個品不良調査依頼書

No. B497-11-004

図番 412CSS-086-51F	品名 HP-POGO 用 コンタクト	納入日 月 日 製造ロット 180802-S1.D.0001 ~ 0006	納入数 660K 個	不良数 10~100 個 /1000 個 No.1 確認にて	不良率 1%~10% バラツキが 有り
----------------------	--------------------------	--	---------------	---	------------------------------

問題解決の5原則シート

412CSS-086-51F
 コンタクト変形対象ロット
 180802-S1.D- 0001~0006
 数量 約 660,000pin

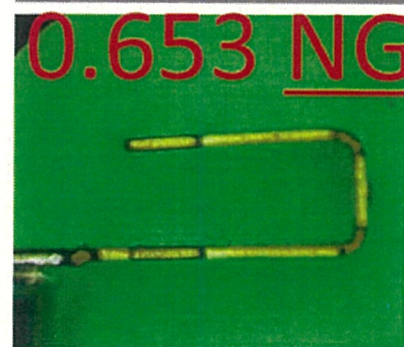
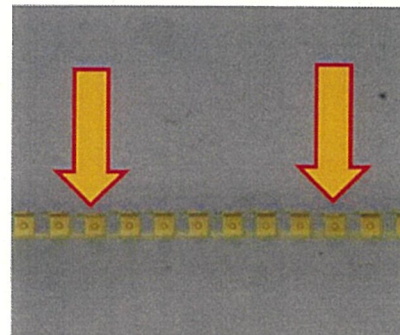
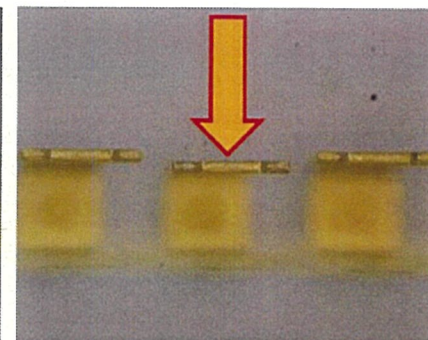
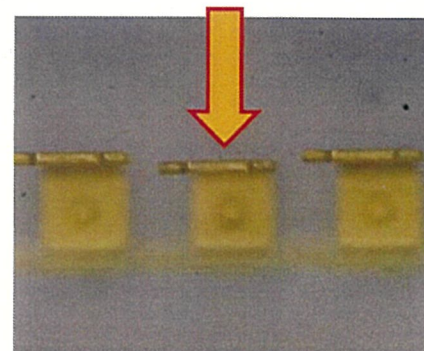
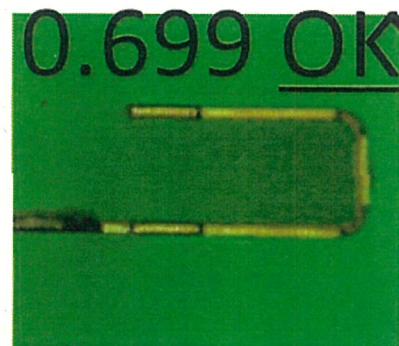
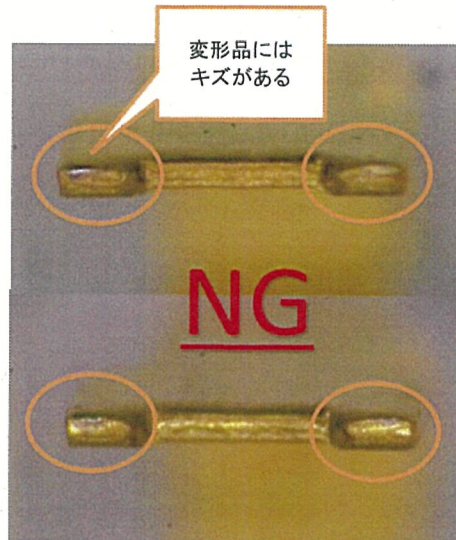
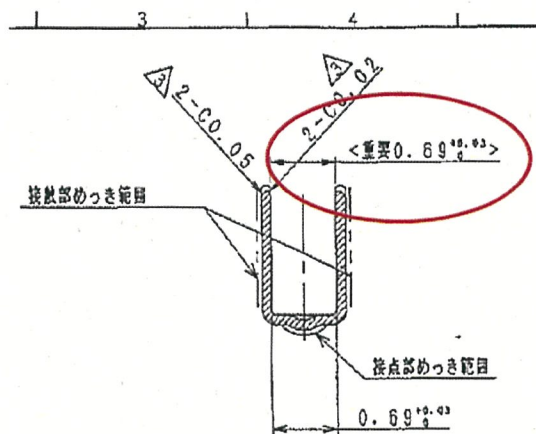
コンタクト内寸寸法公差外(規格 0.69 +0.03/-0)

不具合品寸法 0.64~0.65

組立工程、コンタクト供給にて吸着パーツに食いつき、供給ミスが発生する。

不具合頻度
 約1,000pin確認中 変形箇所5~10

1.返却NGサンプルの確認結果 ご指摘の通り、コンタクト変形が発生していることを確認しました。 引き出して確認したところ、周期的（14cm）に1回の頻度で変形が発生しておりました。 また変形製品には爪先端部に傷があることを確認しました。	3.要因分析結果 14cmに1回の周期性のあるものとしては搬送ガイドのローラーの円周と一致しており、工程内のどこかのローラーであると考えられます。 また製品に発生している傷を確認したところ、金めっき後に削れているような外観であったため、発生工程はめっき後の接触であると判断しました。
2.工程フロー めっき加工の工程フローを下記に記載します。 巻き出し→前処理→Ni/Auめっき→後処理→巻き取り	4.検証 要因分析結果より当該めっきラインにて、本不具合事象に伴う対象製品の再現試験を実施したところ、同様の変形が発生した為、その要因を追及しました。後処理工程にある乾燥機前の搬送時に製品を支える下コロが下がっており、搬送ガイドが製品に周期的に接触し、同様の傷及び変形が発生している事が判明しました。

1.発生原因 製品搬送時に乾燥機前の製品を支える下コロが下がっており、製品先端部が搬送ガイドに接触したことで、変形が発生した。 下コロの高さは塩ビブロックにて保持しており、乾燥工程の熱の影響で固定ネジが緩まり、下コロの位置が下がったと考えられます。	2.流出原因 サンプル内にも同様の変形が発生していましたが見逃してしまい、流出しました。
--	---

1.発生防止 ① 暫定対策:下コロの位置を調整し変形が起こらないように設定。 (2018年11月9日実施済み) ② 恒久対策:乾燥機前後の下コロを支えている塩ビのブロックの材質を金属に変更し、熱による固定ネジの緩み対策を施します。 対策日（納入日・実施日）2018年11月30日	2.流出防止 検査仕様書に本不具合の内容を盛り込み、外観検査方法の見直しを実施します。 加えて作業員への教育を実施します。 対策日（納入日・実施日）2018年11月30日
---	--
